MODIFICATION N°1 DU PLAN LOCAL D'URBANISME

Commune de Joinville-le-Pont

**NOTE EXPLICATIVE
(ADDITIF AU RAPPORT DE PRÉSENTATION)**

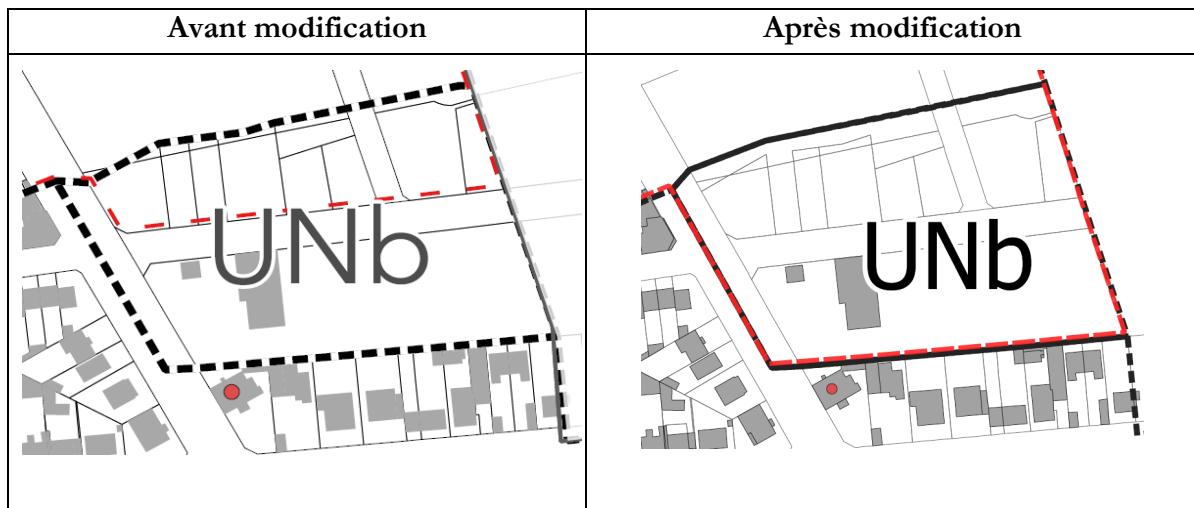
De plus, dans le plan de zonage, les limites de l'OAP n°3 ne sont pas en cohérence avec celles de la pièce écrite n°3. L'OAP n°3 comprend la parcelle de l'actuel Garage Municipal qui n'avait pas été prise en compte. Cette erreur matérielle sera donc corrigée dans le cadre de cette modification.

Les limites de la zone UNa seront réduites à la marge au profit de la zone UNb (partie Nord) afin de gagner de l'épaisseur pour la construction d'un EICSP à cet endroit.

Secteur 1 – Egalité

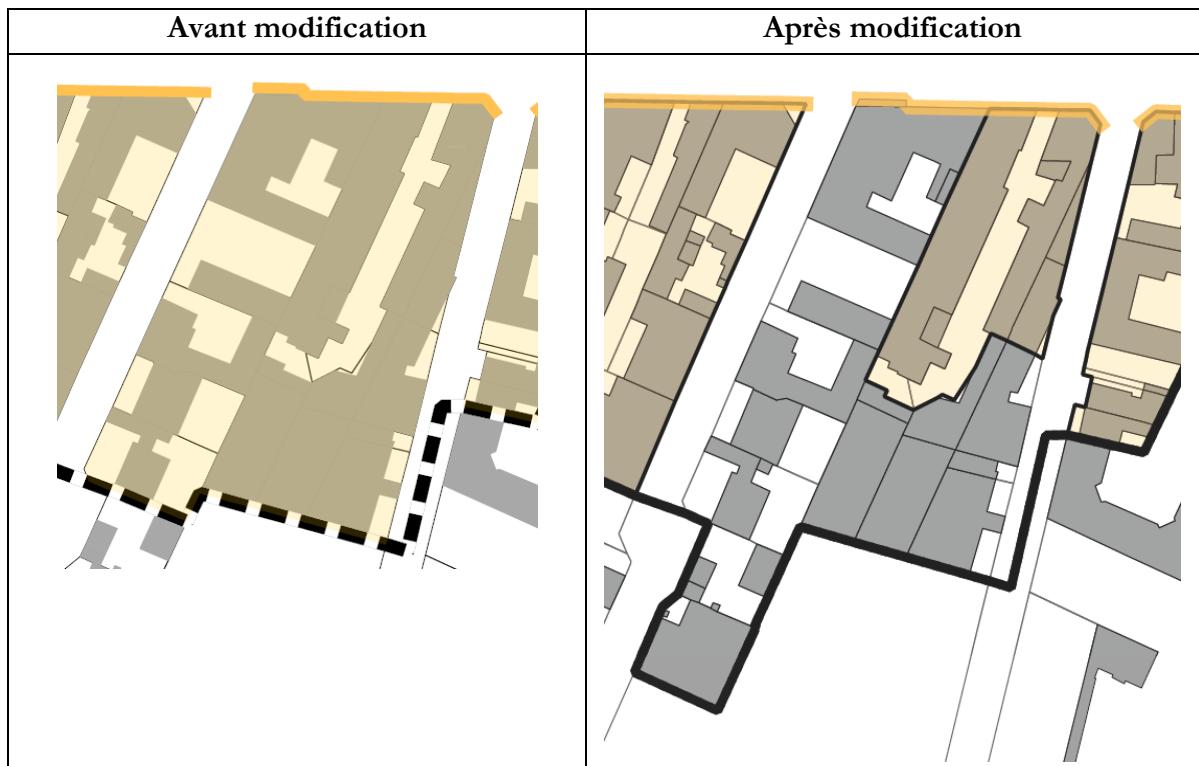
C'est pourquoi, il est proposé de réduire le périmètre du PAPAG et d'en exclure les parcelles suivantes afin de permettre aux premiers projets de voir le jour :

a. Avenue des Familles – passage d'un zonage UE vers un zonage UA

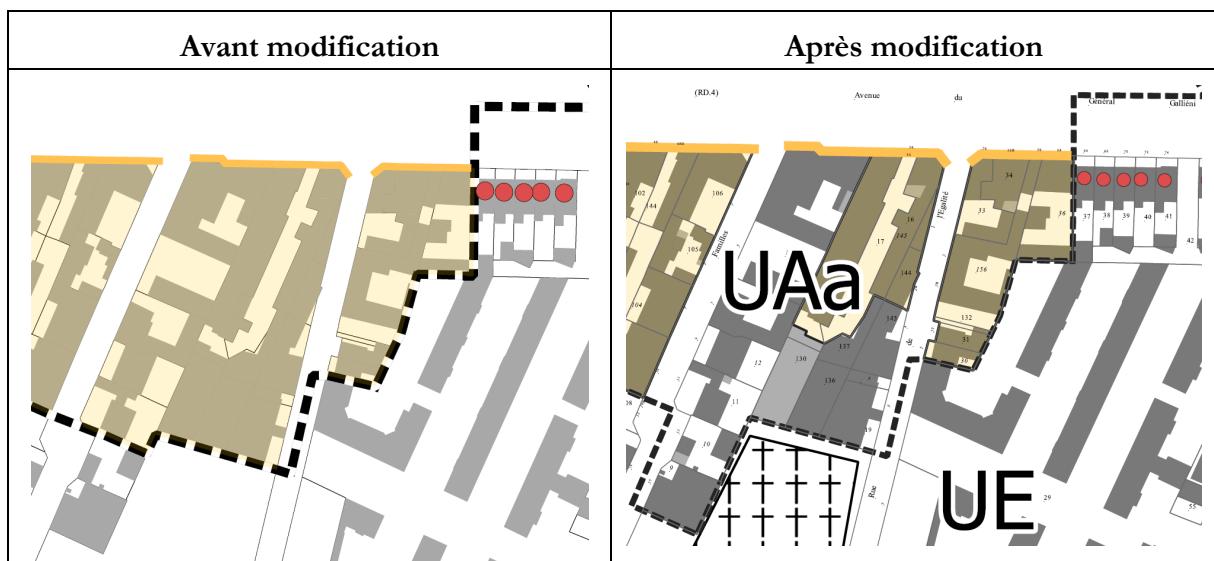
La modification a pour objet de faire évoluer le zonage sur des terrains situés 13 et 15 avenue des Familles, cadastrés section L numéros 9 et 10 actuellement en zone UE, correspond à une zone principalement composée d'habitations basses de type pavillonnaire, avec jardin vers la zone UA, correspond à une zone dense, lieu de centralité, où la mixité entre l'habitat et les activités économiques est assurée et ainsi permettre la réalisation sous la forme d'immeubles d'habitation collective.

Le secteur concerné abrite aujourd'hui des pavillons et un garage. Ces parcelles jouxtent le cimetière municipal. La modification de zonage répond à la mutation progressive du secteur Gallieni.

b. Rue de Paris / Avenue du Président J. F. Kennedy (anciennement Allée de la Voûte) / Avenue Molette – passage d'un zonage UC vers un zonage UB

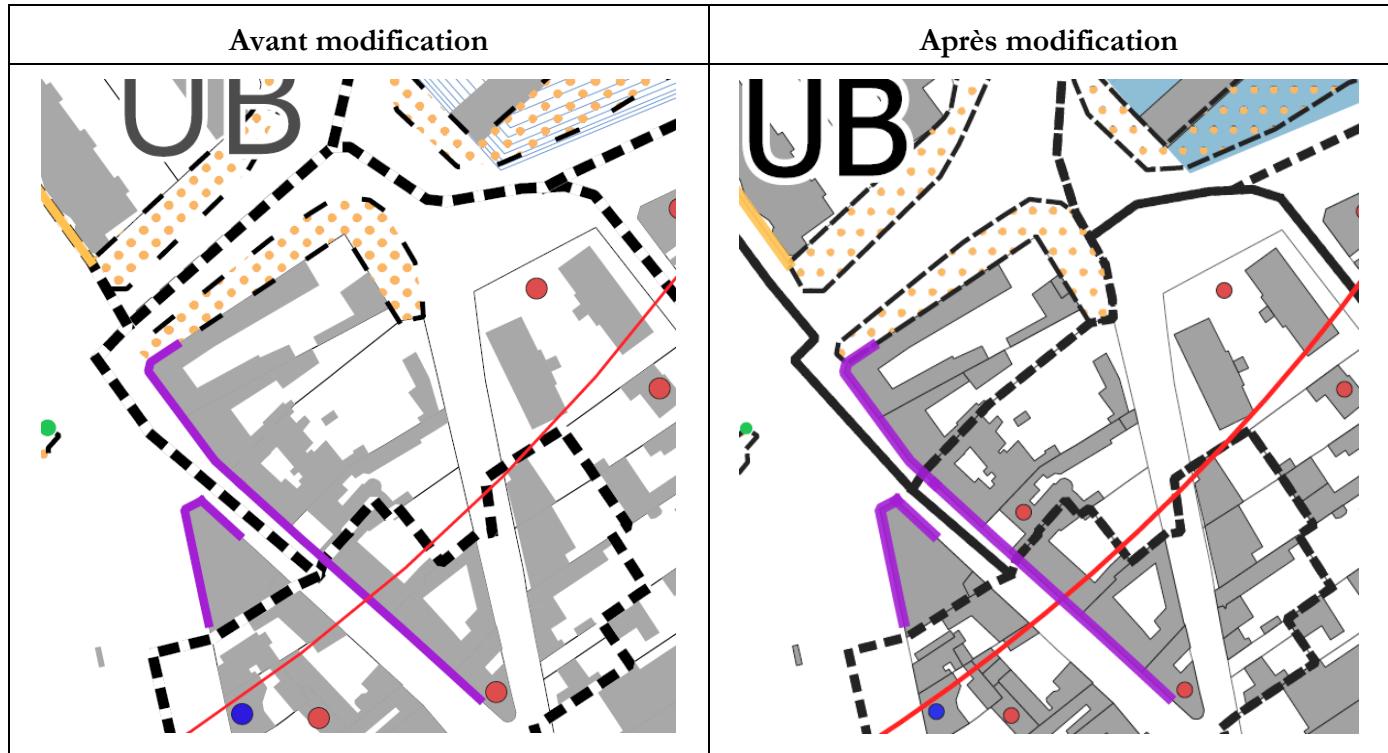
La modification a pour objet de faire évoluer le zonage sur des terrains situés 39 et 41 rue de Paris, cadastrés section V numéro 60 et 61 actuellement en zone UC, située sur la partie haute de la commune, le long d'axes structurants, accueillant majoritairement de petits immeubles collectifs vers la zone UB correspond à la zone centrale de la Ville, qui a fait l'objet d'une urbanisation récente sous la forme d'immeubles d'habitations collective, comportant quelques activités économiques ainsi que de grands équipements et ainsi permettre la réalisation sous la forme d'immeubles d'habitation collective.

Ces parcelles sont situées à l'angle des rue de Paris, avenue Molette et avenue J. F. Kennedy. Elles sont composées actuellement de petits immeubles collectifs avec des rez-de-chaussée commerciaux et d'un pavillon côté rue Molette

c. Correction d'une erreur matérielle (Canal de Polangis en zone N)

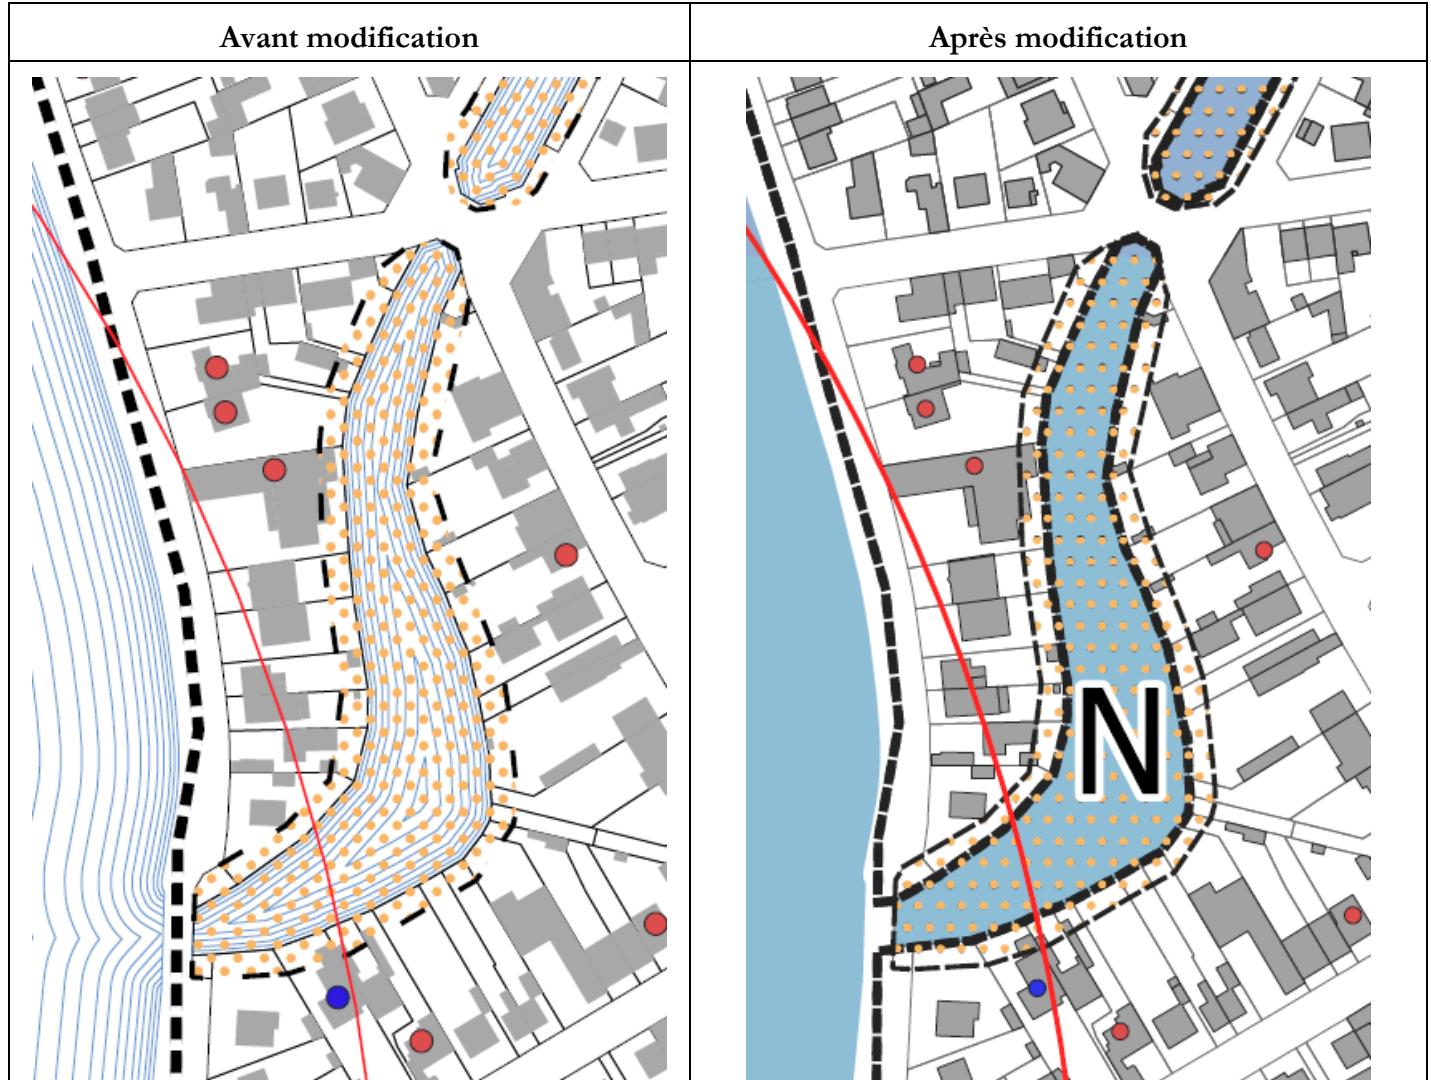
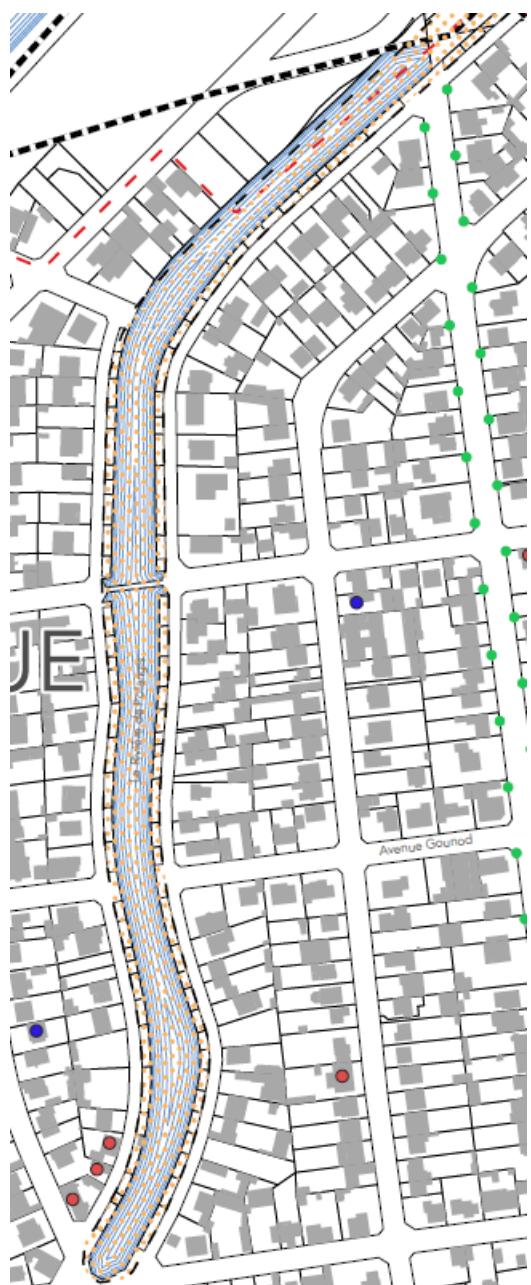
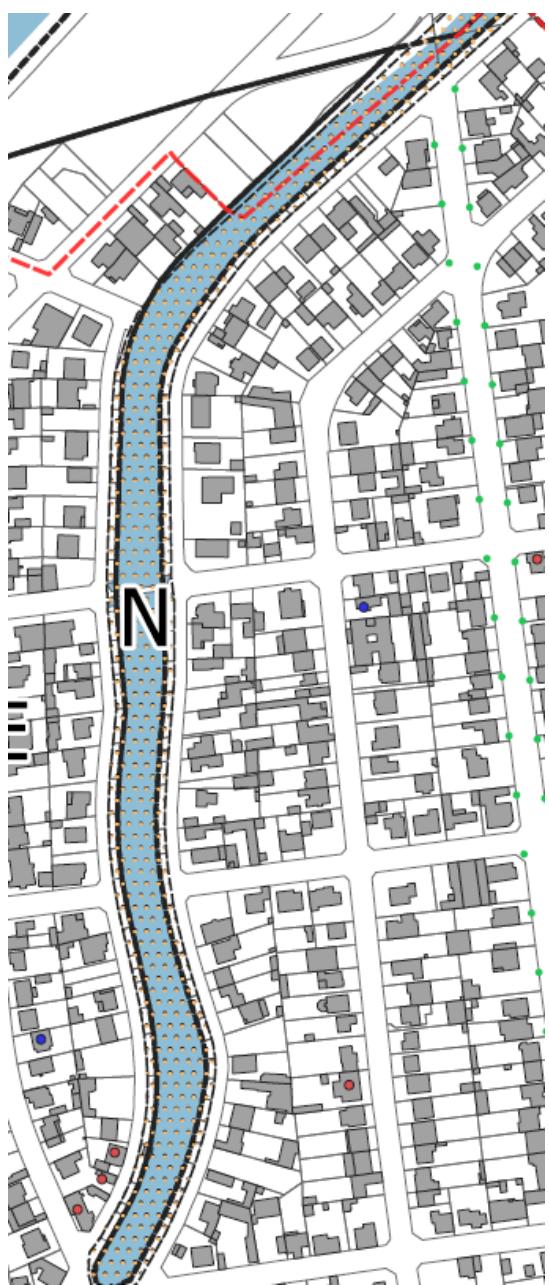
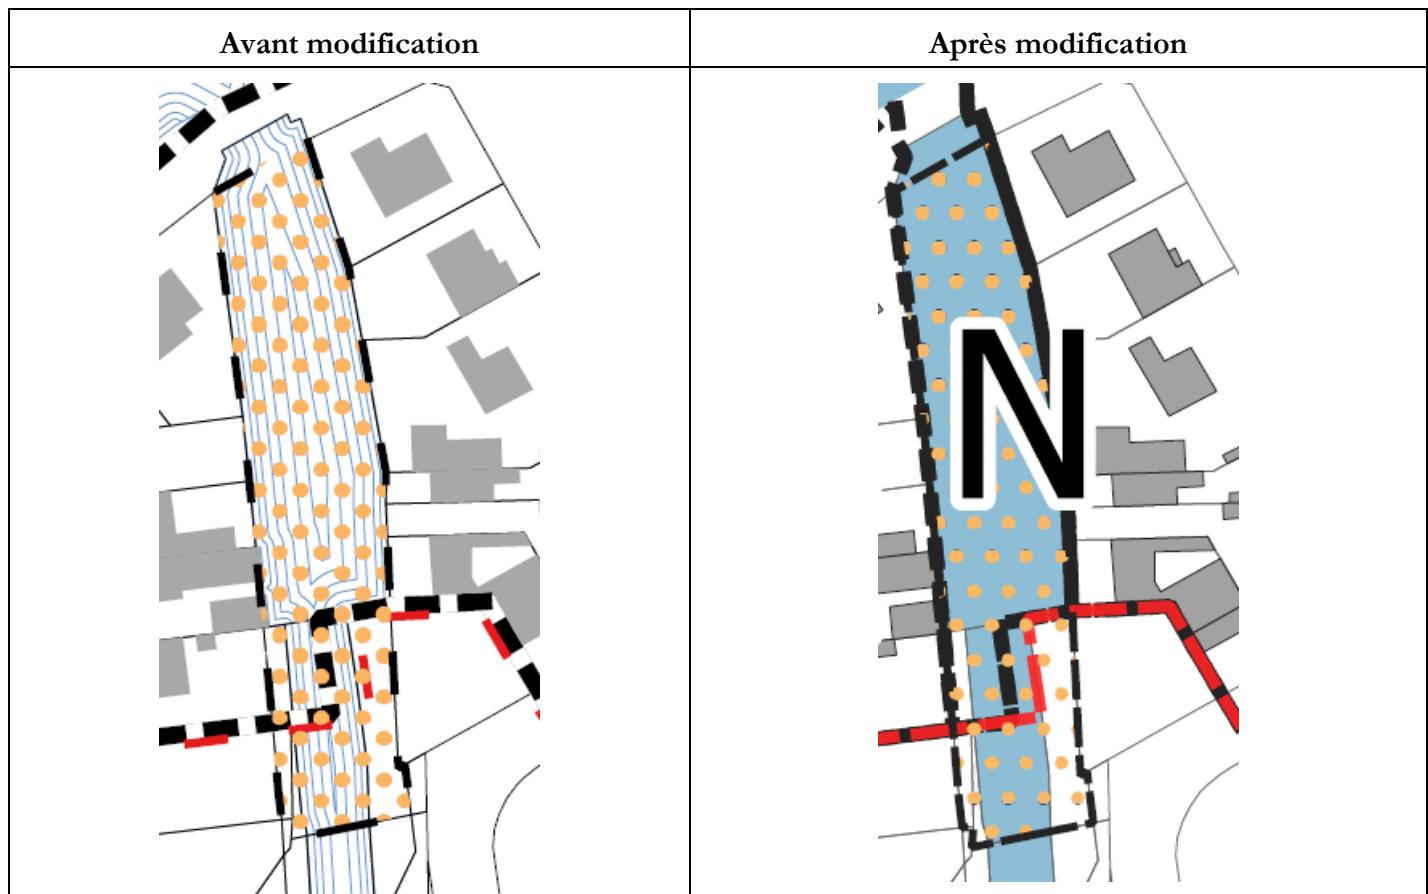
Le Bras de Polangis a été intégré par erreur à la zone UE correspondant à une zone principalement composée d'habitations basses de type pavillonnaire, avec jardin. Or, s'agissant d'un site naturel, il convient de l'intégrer à la zone N.

Extrait du plan de zonage :

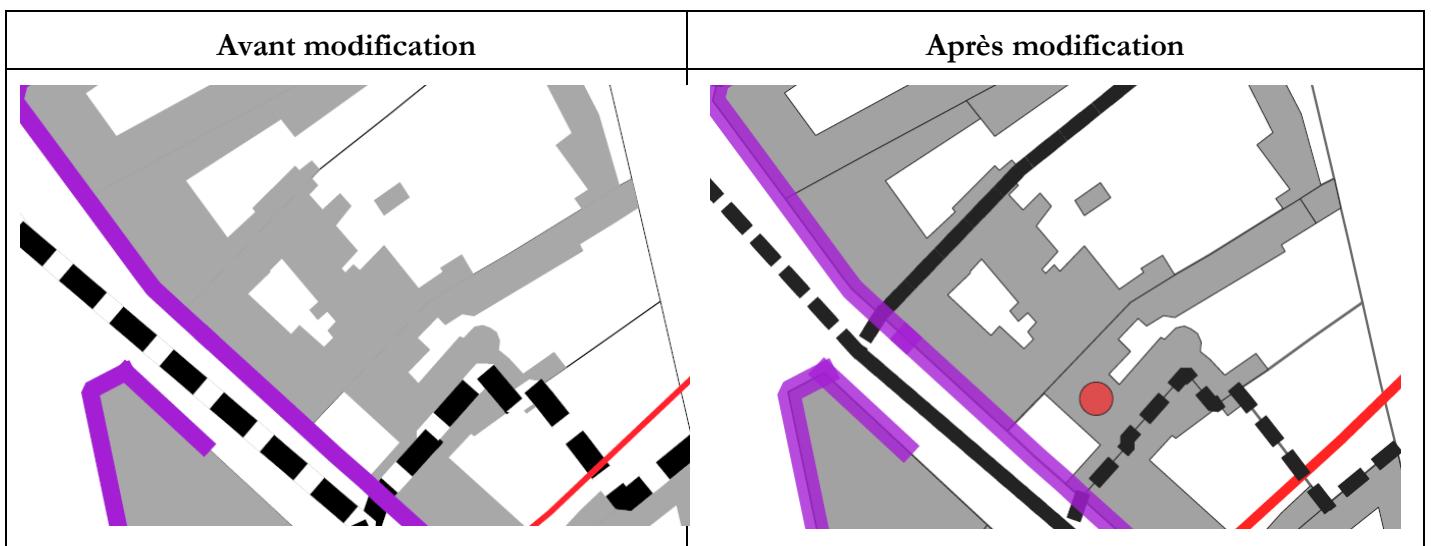
d. Ajout d'un bâtiment protégé à la liste des bâtiments et éléments particuliers protégés ou remarqués (annexe IV : PROTECTION DU PATRIMOINE BATI) ainsi que sur le plan de zonage et ajout d'une fiche à l'annexe patrimoine du règlement

184	Protégé	Paris (rue de)	45	V 63	Maison	Ce bâtiment à vocation cultuelle présente une architecture typique du centre-ville ancien. Maître d'œuvre inconnu, toiture en tuiles mécaniques, façade enduite, présence d'une tour de cloche sous auvent à ossature bois.
-----	---------	----------------	----	------	--------	---
